**Progetto di realizzazione di un approdo
turistico per nautica da diporto
in ampliamento dell'esistente porto di Bordighera**

**Aggiornamento progettuale e risposte richieste
integrazioni del 13/5/2019**

Rev.2

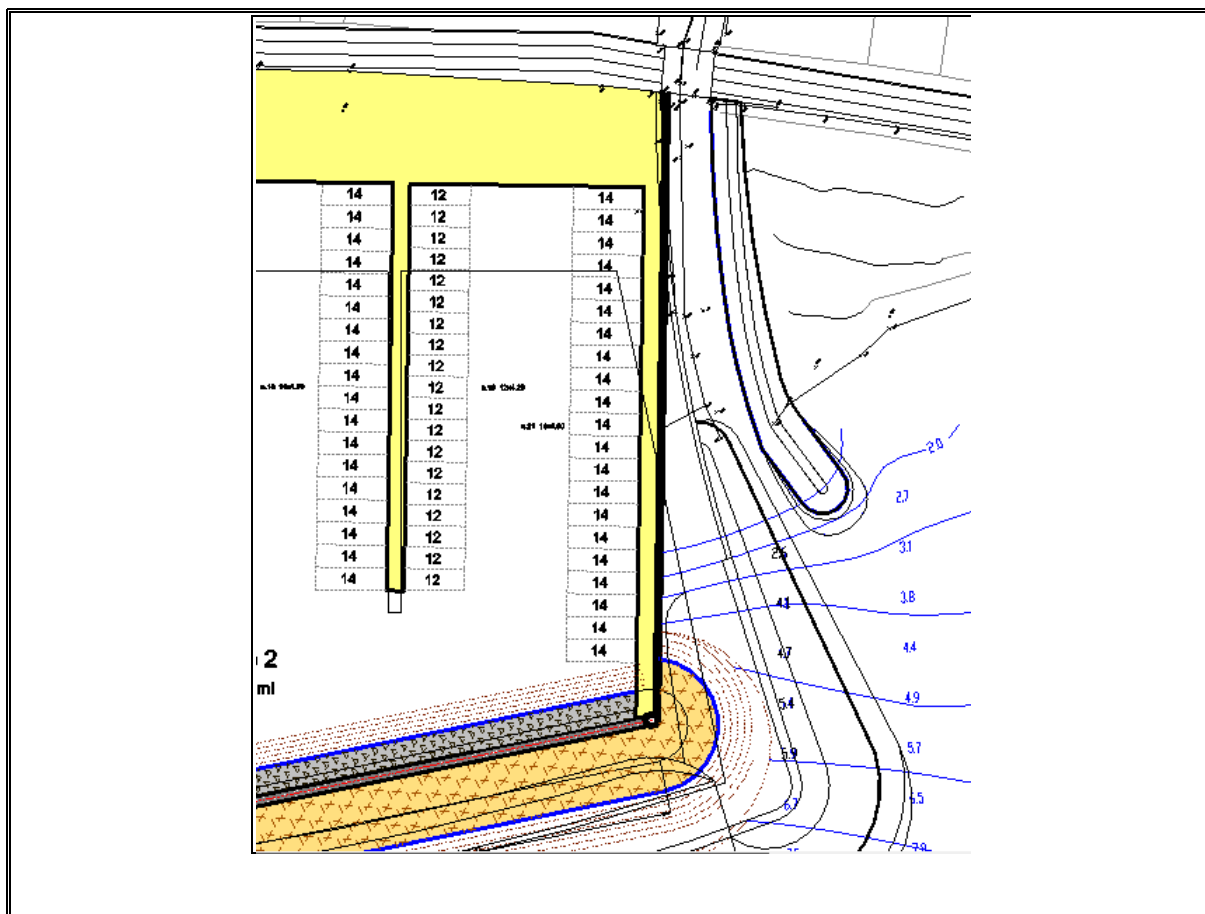
Per quanto riguarda lo sbocco a mare la revisione progettuale effettuata è tale da evitare qualsiasi forma di convogliamento forzato delle portate defluenti. La nuova sistemazione assume una forma divergente **tale da escludere qualsiasi possibilità di ostruzione.**

L'immissione in mare si attuerà attraverso un profilo idraulico ampiamente contenuto all'interno delle opere previste che tra l'altro **favoriranno il trasporto solido naturale verso la spiaggia di Arziglia** per effetto della corrente litoranea generata dalle azioni da Libeccio.

Nella figura sotto si riporta il confronto tra la soluzione prevista dalla revisione progettuale (giallo) e quella originariamente proposta relativamente allo sbocco a mare del rio Sasso.

Figura 2-3 – Sovrapposizione del nuovo layout al layout precedente (in giallo le nuove banchine)

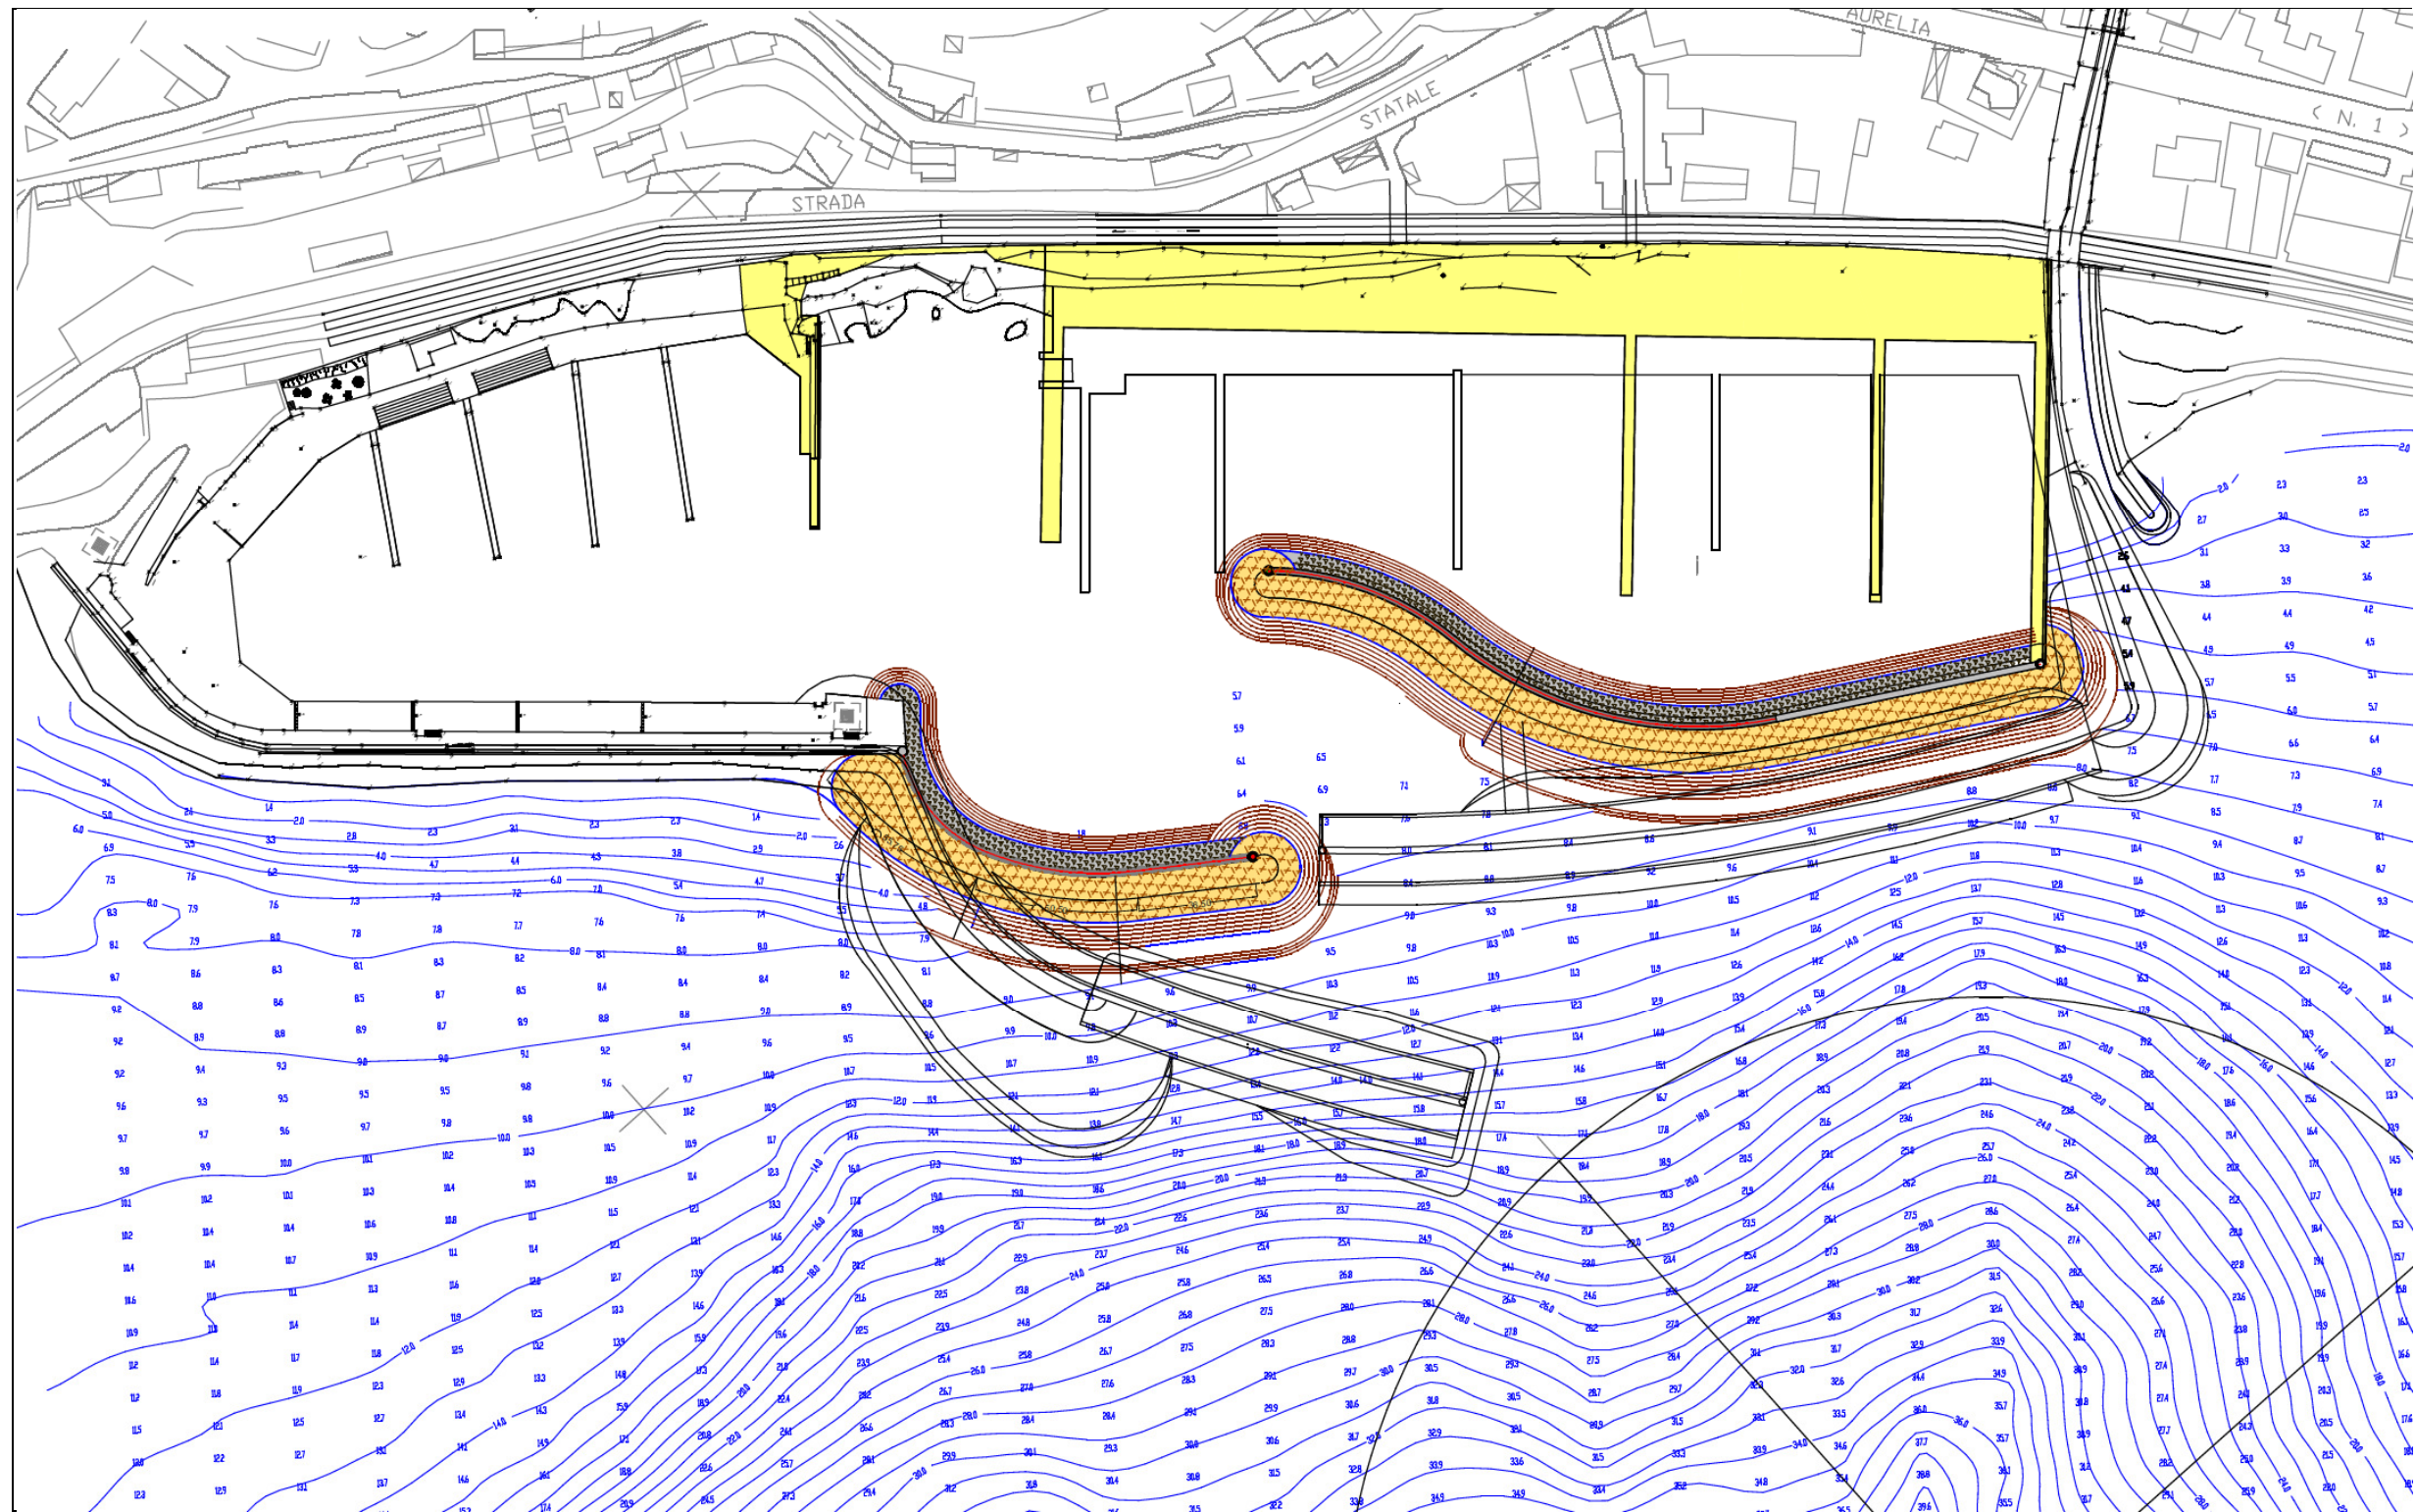
In Figura 1-2 si riporta la planimetria dell'area del nuovo porto, mentre in Figura 1-3 è riportata una sovrapposizione del nuovo layout con il precedente, da cui si può subito desumere la rilevante riduzione operata.

Dal confronto dei layout in Figura 2-7 si evince anche **uno degli elementi qualificanti del nuovo progetto**. Infatti, le aree a terra a tergo delle banchine vengono arretrate, in questa revisione, **di circa 10 metri**, con le seguenti finalità:

Figura 2-7 – Layout dei posti barca

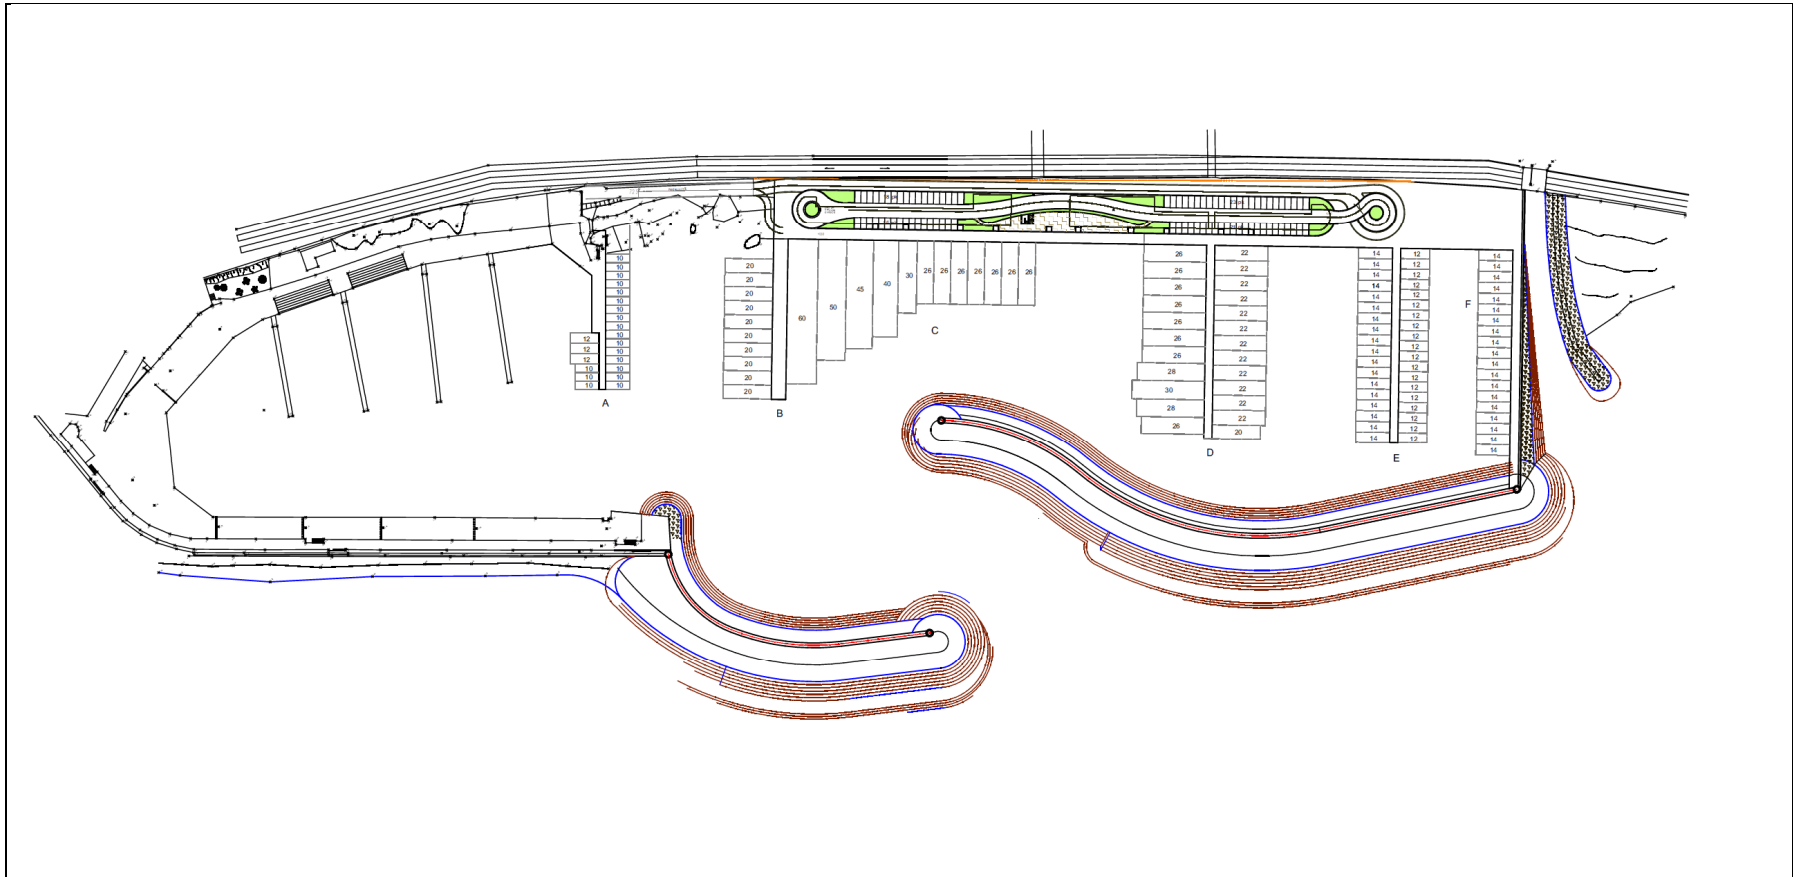
In particolare, la nuova flotta è la seguente, che di seguito viene messa a confronto con quella della versione progettuale precedente, rispetto alla quale presenta un numero complessivo di natanti sicuramente inferiore (124 contro i 193 precedenti), in quanto di dimensioni medie più elevate (v.Figura 2-7):

Figura 2-9 – Sezioni tipo delle opere foranee

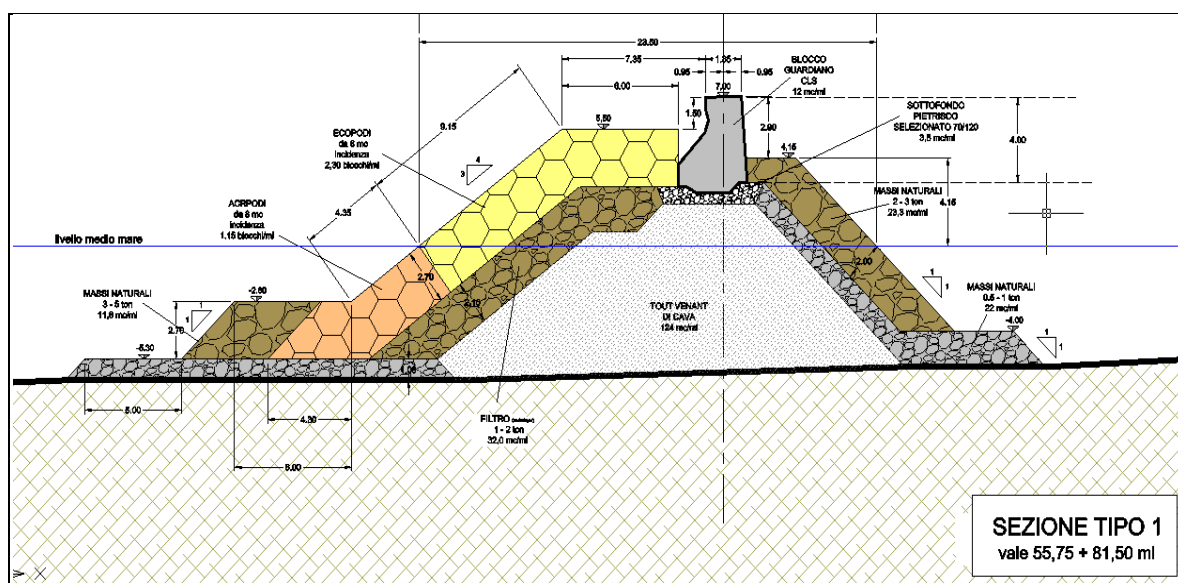
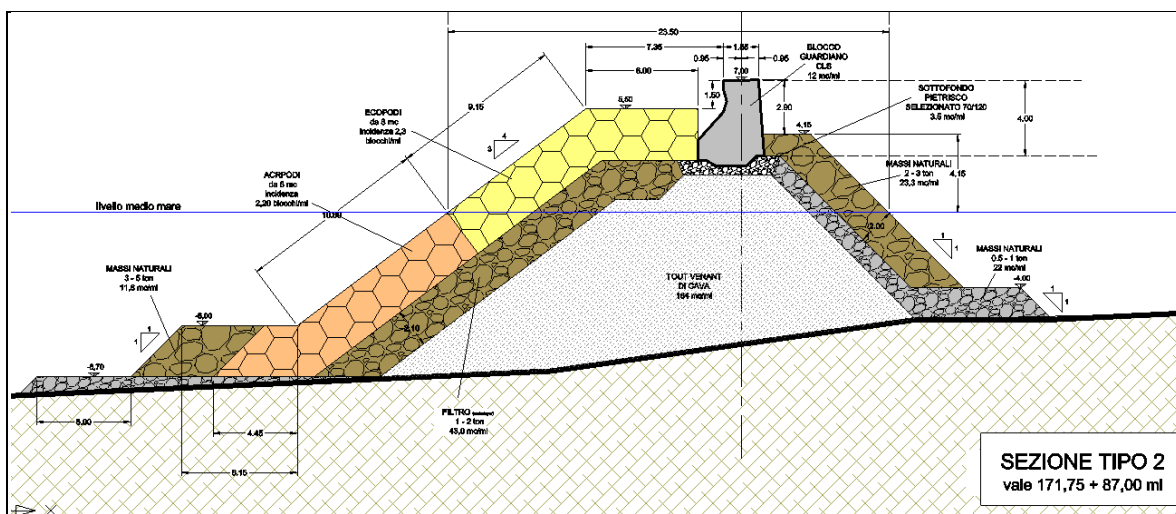
E' da notare anche che nella nuova versione progettuale il tratto della diga di sottoflutto alla destra della foce del Rio Sasso sarà realizzato **con opera lineare in calcestruzzo**, diversamente da quanto previsto in precedenza.

Nella figura che segue si riportano le due sezioni tipo che si possono ritenere rappresentative delle due dighe, così come riportato nella successiva Figura 2-10. Come si vede, le dighe saranno realizzate secondo un "classico" schema basato su un nucleo centrale in tout-venant su cui sarà realizzata la mantellata della scogliera, differenziata in massi artificiali o naturali come detto sopra. Come descritto nel seguito, il tout-venant, a sua volta, verrà approvvigionato, a seconda della fase di lavorazione, da cava esterna, ovvero si tratterà di materiale di provenienza dalla rimozione della testata della diga esistente.
